島根原子力発電所3

2026 9月10日
中国電力株式会社

審査会合での指摘事項

図 ECCS等の起動信号のうち原子炉水位低信号概要図

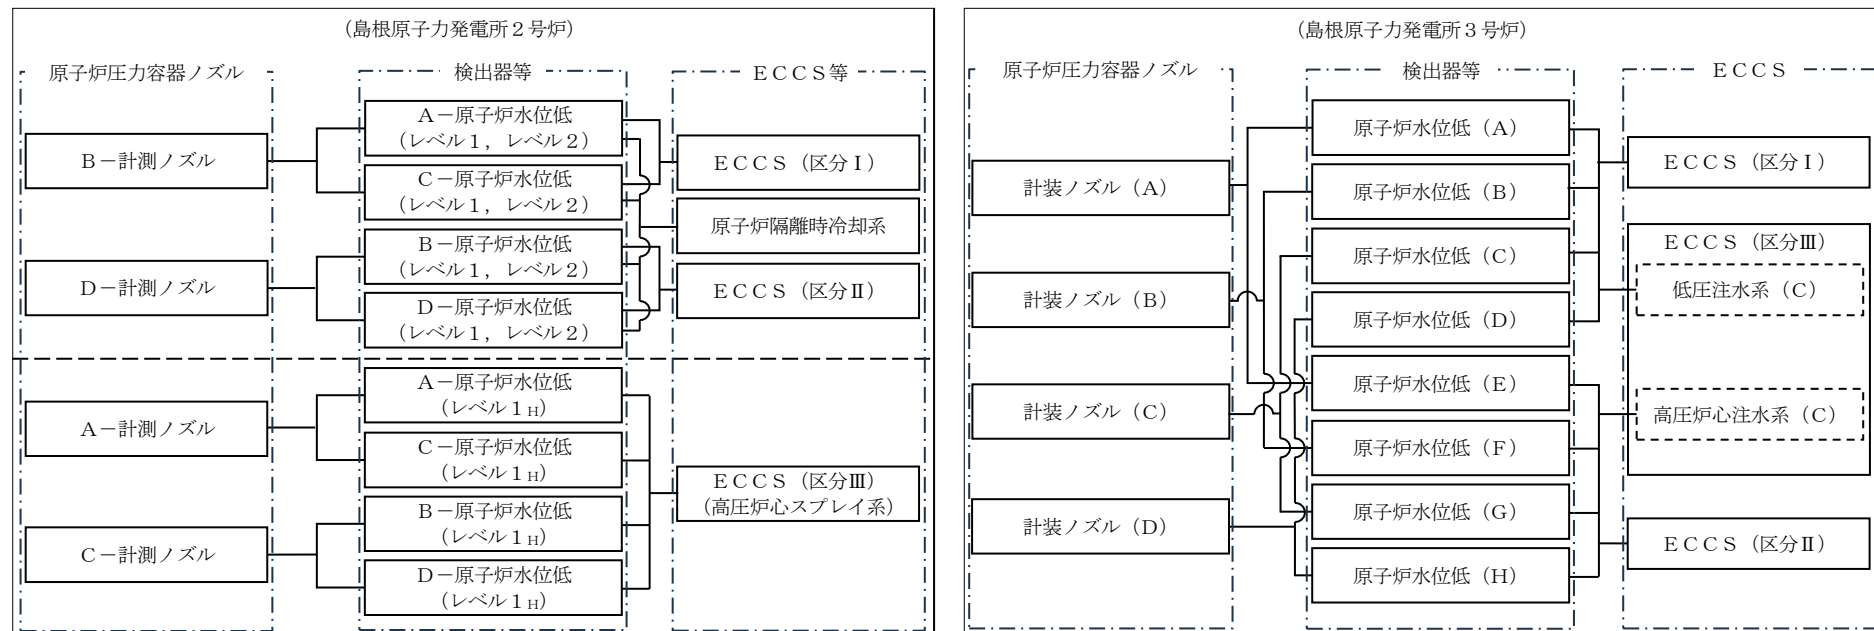
「高圧注水・減圧機能喪失」における事故シーケンス分析において上位に抽出されている原子炉注水自動起動不能の認知失敗と信号系の共通原因故障が重畳するカットセットについて、島根3号では上位に抽出されている理由を先行BWRプラントとの差異も踏まえて審査資料に示すこと。

島根原子力発電所 2 号炉では高圧炉心スプレイ系の水位トランスミッタを専用の計装としていることから、その共通原因故障と他の ECCS 等の水位トランスミッタの共通原因故障を分けているため、単独の水位トランスミッタ共通原因故障では高圧注水機能喪失に至らず、主要なカットセットには抽出されていない。

島根原子力発電所 3 号炉では ECCS の信号に用いる水位トランスミッタは ECCS 間で共通の計装であるため、共通原因故障を一つにまとめていることから、単独の水位トランスミッタ共通原因故障により高圧注水機能の自動起動に失敗するため、主要なカットセットに抽出される。
